**Modulo per la presentazione delle osservazioni per i  
piani/programmi/progettisottoposti a procedimenti di valutazione ambientale di  
competenza statale**

ID:Messa in produzione del Pozzo Pergola 1, realizzazione dell'Area Innesto 3 e posa delle condotte interrato di collegamento

Proponente: ENI S.p.A.

ID Codice procedura (ID\_VIP/ID\_MATTM): 9449

*Fig. 2 - Situazione topografica del Pozzo Pergola 1 e dell'oleodotto proposto.*

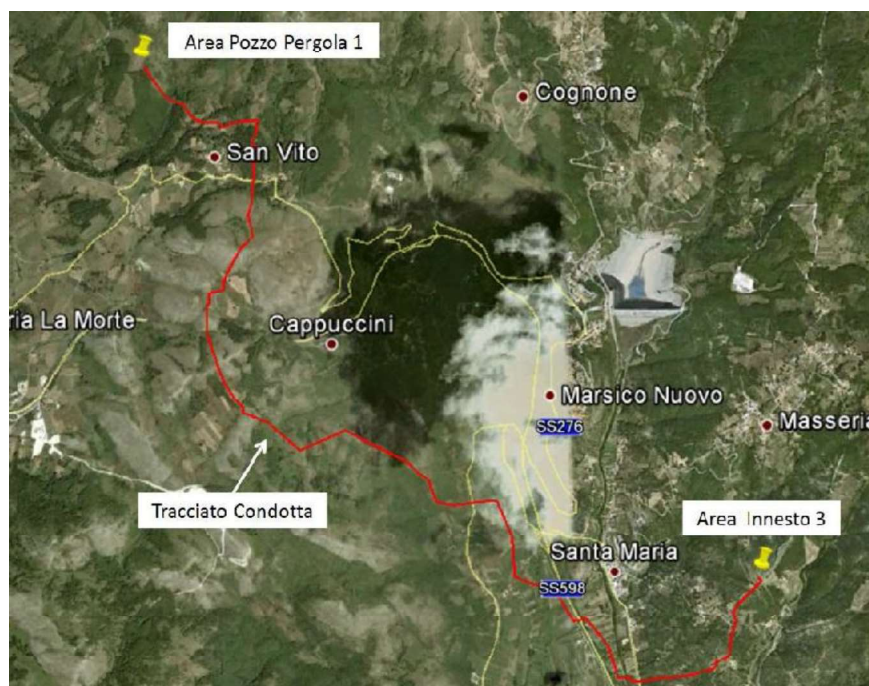
Come si può osservare in Fig. 2, l'oleodotto avrà un lungo e tortuoso percorso per poi collegarsi all'Area Innesto 3 e da questa agli oleodotti esistenti.

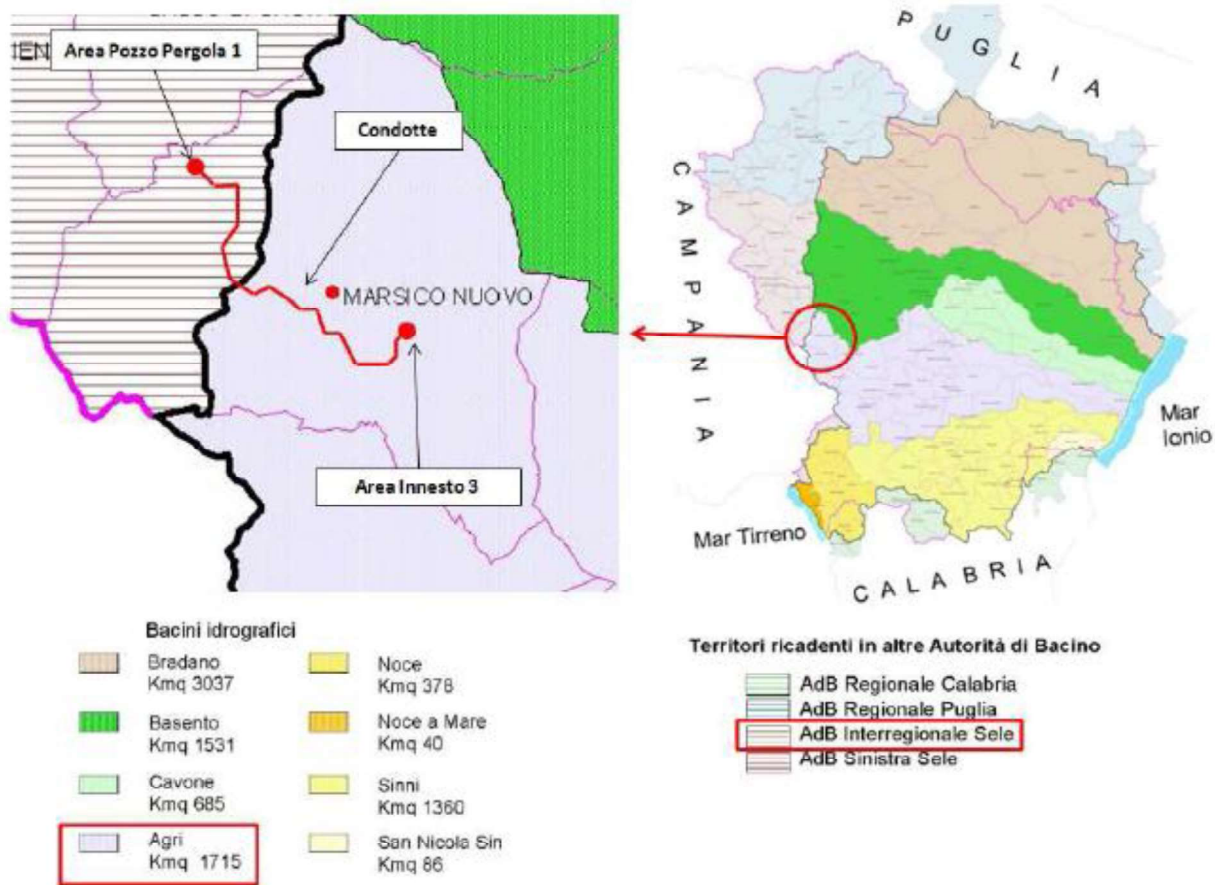
Le acque superficiali che interessano la zona di importanza sono attribuibili a due diversi bacini: il bacino idrografico del Fiume Sele ed il bacino idrografico del Fiume Agri (Fig. 4). Al primo appartengono le aree del Pozzo Pergola 1 ed il primo tratto dell'oleodotto, al secondo appartengono il secondo tratto dell'oleodotto e l'Area Innesto 3.

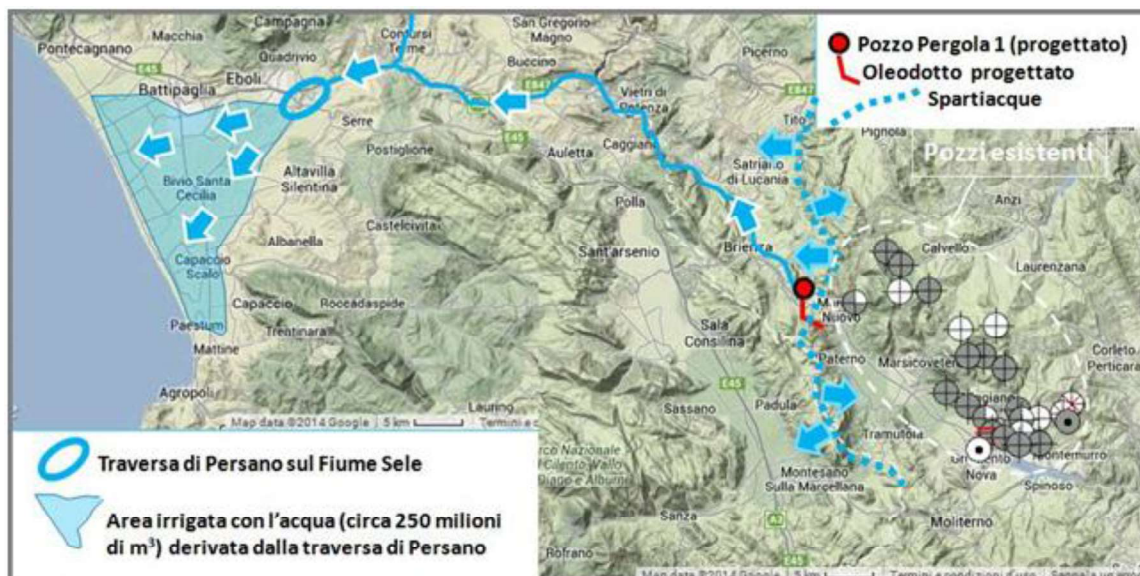
Il tracciato dell'oleodotto Pergola 1, ubicato nei bacini idrografici del Fiume Sele e del Fiume Agri, **attraversa le aree di ricarica delle idrostrutture Sistema Santino e Sistema Occhio, che alimentano importanti sorgenti dell'area (Fig. 6).** E' noto che **le aree di ricarica degli acquiferi sono molto vulnerabili all'inquinamento**, poiché caratterizzate da terreni permeabili che si lasciano attraversare non solo dalle piogge e dalle acque dello scioglimento delle nevi, ma anche da eventuali fluidi inquinanti che poi vengono veicolati nelle falde acquifere. Un eventuale inquinamento causerebbe danni ingenti alla preziosa risorsa acqua, in considerazione della perdita della risorsa, dei costi delle bonifiche delle falde acquifere, dei lunghi tempi di intervento e dei risultati non certi. Non a caso **le aree di ricarica degli acquiferi rientrano nelle aree da perimetrare e tutelare nell'ambito del Decreto Legislativo 152/2006 che all'art. 94 disciplina l'individuazione e la definizione delle Aree di Salvaguardia delle Acque destinate al consumo umano**, delegando le Regioni alla definizione delle direttive e delle linee guida per la perimetrazione delle stesse.

Fig. 15 - Carta delle frane nell'area di Marsico Nuovo con il tracciato dell'oleodotto Pergola 1.

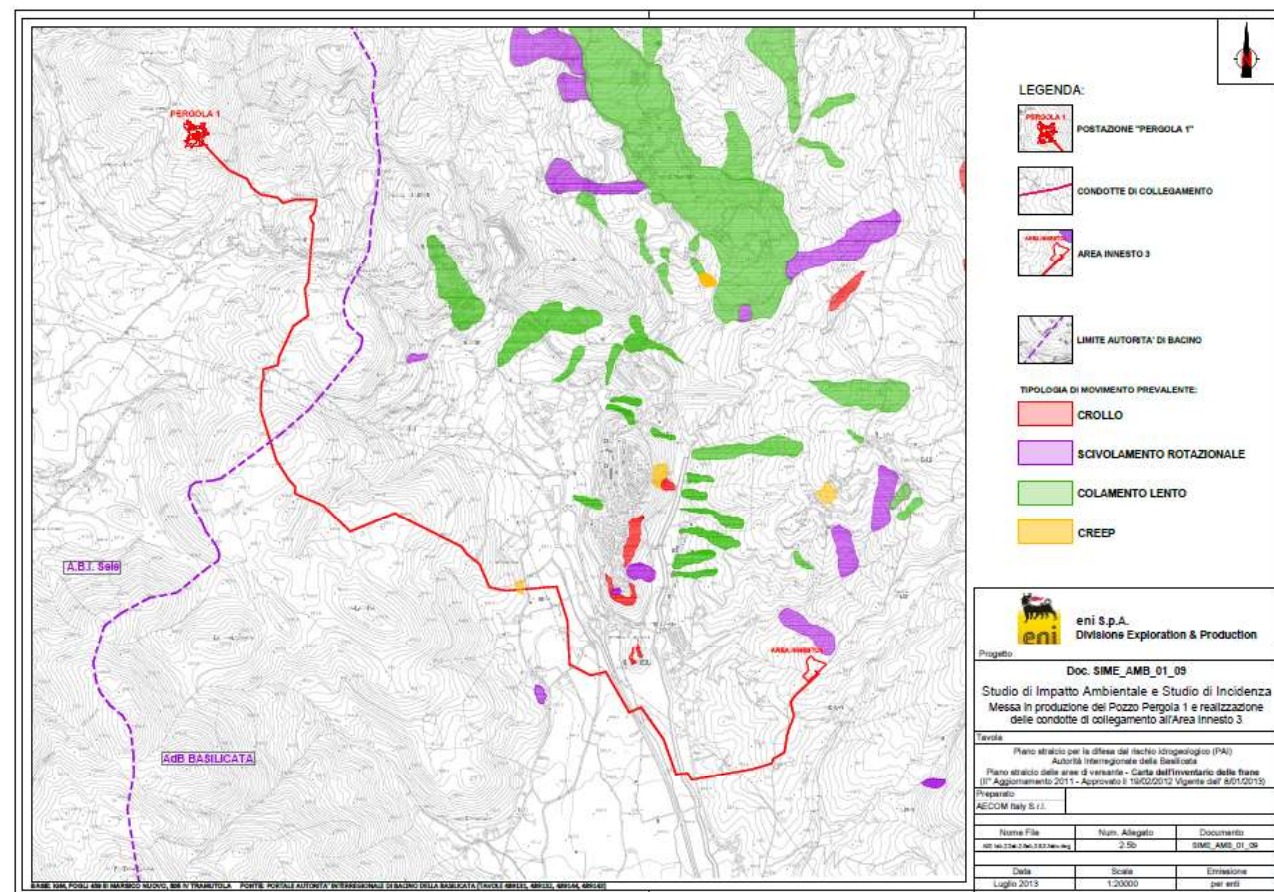
Il tracciato dell'oleodotto Pergola 1 attraversa per un breve tratto una zona a rischio di frana moderato (R1), caratterizzata da un colamento superficiale lento del terreno (*creep*). A circa 160 m a Nord-Est e a circa 220 m a Sud-Ovest del tracciato sono presenti, rispettivamente, una zona a rischio molto elevato (R4) caratterizzata da crollo e una zona a rischio medio (R2) caratterizzata da una frana a scivolamento traslazionale. A circa 50 m di distanza in direzione Nord-Est è presente una zona a rischio elevato (R3) caratterizzata da una frana a scivolamento rotazionale (Fig. 15).

Fig. 20 - La mappa geologica mostra le faglie attraversate dal tracciato dell'oleodotto Pergola 1.

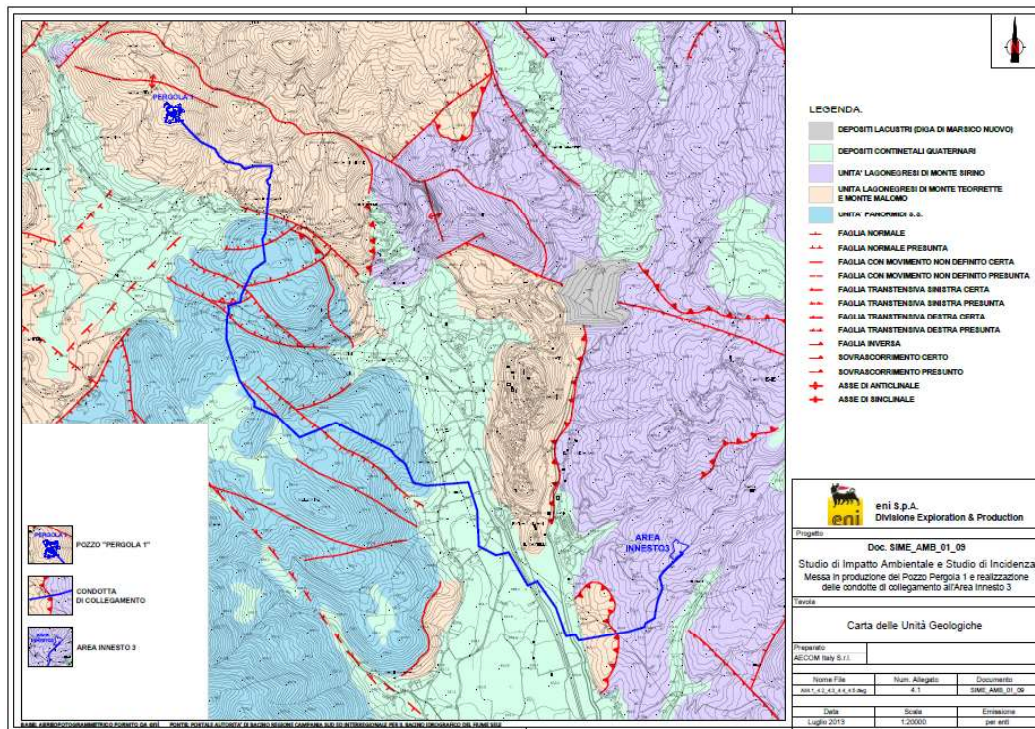
L’oleodotto dell’impianto Pergola 1 **attraversa almeno 8 faglie.**

Queste faglie sono caratterizzate da uno spostamento verticale/obliquo e hanno avuto attività recente, cioè hanno dislocato terreni che includono un paleosuolo datato a 21.000 anni fa (Giano *et al.*, 2000), e addirittura anche depositi più recenti (Moro *et al.*, 2007). Burrato e Valensise (2007) hanno inoltre documentato che il terremoto della Val d'Agri del 1857 sarebbe stato generato dall'attivazione di due faglie, di cui una è proprio la Melandro-Pergola.

**Fig. 23 - La linea blu individua la fascia di territorio a cavallo delle faglie sismogenetiche della Valle del Melandro e dell'Alta Val d'Agri, che durante l'evento del 1857 fu interessata da spostamenti verticali lungo i contatti tra rocce diverse.**

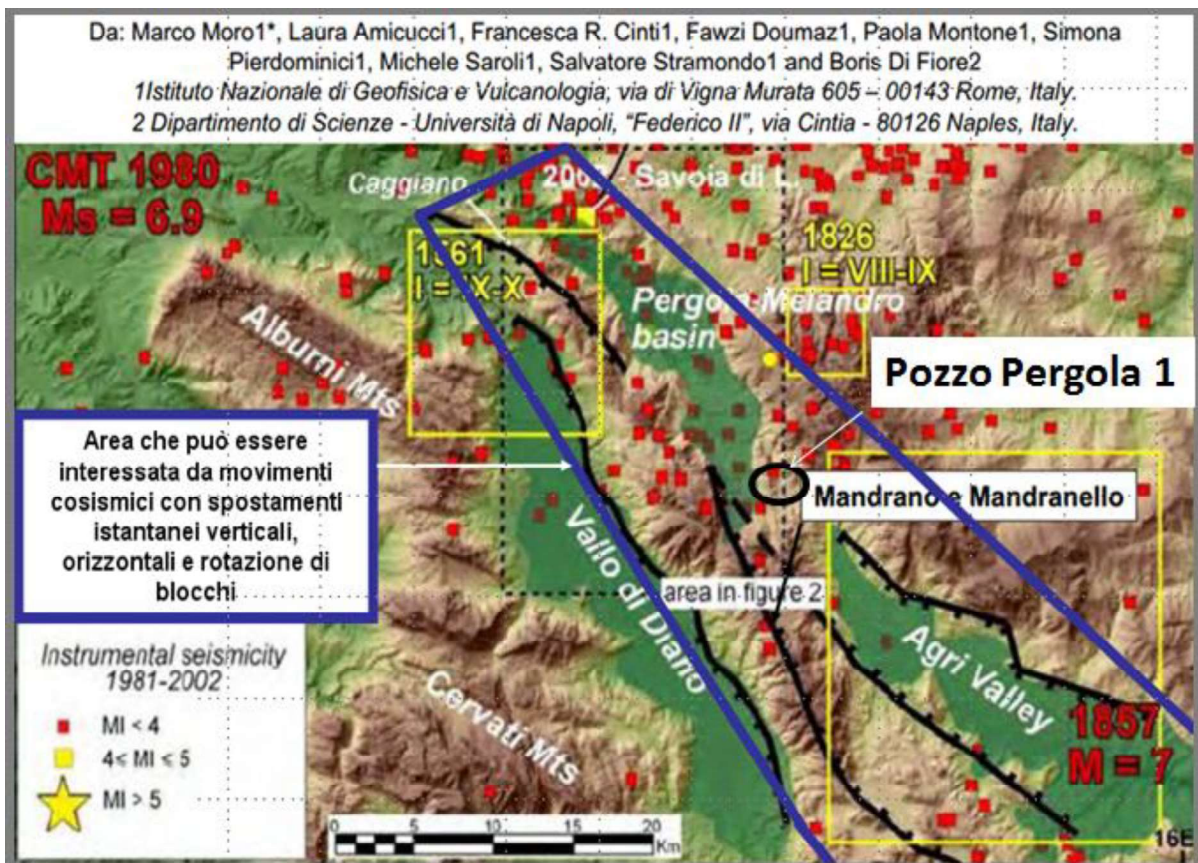
La rotazione di blocchi o lo spostamento verticale ed orizzontale tra blocchi contigui, come verificato in aree colpite da violenti sismi recenti, interessano tutta l'area epicentrale **ed è fortemente prevedibile che possano interessare l'area dove sono ubicati gli impianti e le tubazioni previsti dal progetto del Pozzo Pergola 1 e determinare seri inconvenienti alle tubazioni infisse nel sottosuolo.**
